Bebauungsplan

"Freiflächen-Photovoltaikanlage Sandberg Illerberg"

Abwägung der Stellungnahmen im Rahmen der Öffentlichkeitsbeteiligung und der Beteiligung der Behörden und sonstigen Träger öffentlicher Belange

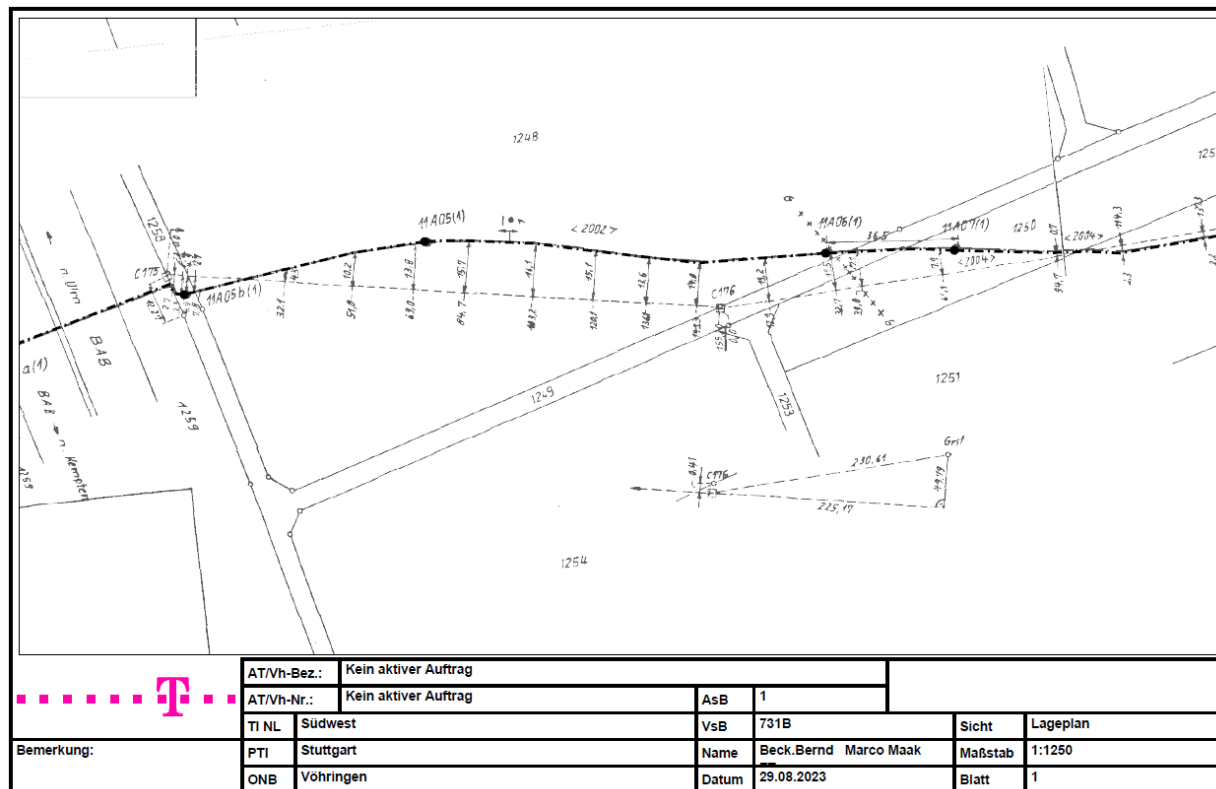
Die übersandte Stellungnahme zu den Blendwirkungen ist nicht auskömmlich. Das geplante Vorhaben wird im Rahmen des Verfahrens hinsichtlich der Vereinbarkeit mit den fernstraßenrechtlichen Belangen nach § 9 Abs. 3 FStrG geprüft. Im Rahmen der Prüfung, ob eine bauliche Anlage gemäß § 9 Abs. 3 FStrG zu versagen ist, weil dies insbesondere wegen der Sicherheit oder Leichtigkeit des Verkehrs nötig ist, ist eine abstrakte Gefährdungsbeurteilung vorzunehmen.

Bäume/Sträucher können in belaubtem Zustand zwar eine Blendung verhindern, aber nicht das ganze Jahr über. Daher sehe ich einen Blendschutzzaun als erforderlich, um die ganzjährige Blendung auszuschließen.

- Die Photovoltaikanlagen sind so zu errichten, dass Blendwirkungen jeglicher Art auf die angrenzende BAB 7 ausgeschlossen werden. Dies kann beispielsweise durch die Installation eines Blendschutzzaunes oder einer entsprechenden Ausrichtung der Module erreicht werden. Bei der Blendwirkung genügt dabei bereits die erkennbare Möglichkeit, dass eine Beeinträchtigung der Sicherheit und Leichtigkeit des Verkehrs eintritt.

Die Stellungnahme zur Blendwirkung kommt hinsichtlich der Auswirkungen auf die BAB A7 zu dem Ergebnis, dass Blendwirkungen auf die A7 Richtung Süd/Westen, durch die höhere Lage, des rel. großen Abstands zur Autobahn und die zusätzlich im Bebauungsplan geplante 2,5 m breite Pflichtbegrünung durch eine Strauchhecke nahezu auszuschließen sind. Angrenzend an die A7 unmittelbar im Westen ist die PV-Freiflächenanlage nur schwer einzusehen, die PV-Anlage befindet sich ca. 4,0 m höher (Geländeunterschied+Aufständigung) als die Autobahn.

Eine eventuell auftretende, kurzzeitige Blendung in Richtung der Autobahn (Süden) kann bei fehlender Bepflanzung der Strauchhecke, durch einen Sichtschutzaun auch im Nachhinein noch vermieden werden, wird aktuell aber durch den Gutachter nicht als Notwendigkeit angesehen.

Aufgrund dessen, dass die geplante PV-Anlage von Süden kommend über die A7, auf einer Länge von rund 100 m eingesehen werden kann, sowie dass von Seiten des Blendgutachters eine Blendung der Autofahrer in diesem Bereich nicht gänzlich ausgeschlossen werden, kann wird im Bebauungsplan für diesen Bereich ein Blendschutzaun festgesetzt. Der Blendschutz wird dabei an die ohnehin notwendige Einfriedung angebracht. Eine Blendung der Autofahrer in Richtung Westen kann aufgrund der Höhenlage des Geländes ausgeschlossen werden, so dass hier kein Sichtschutzaun notwendig ist.
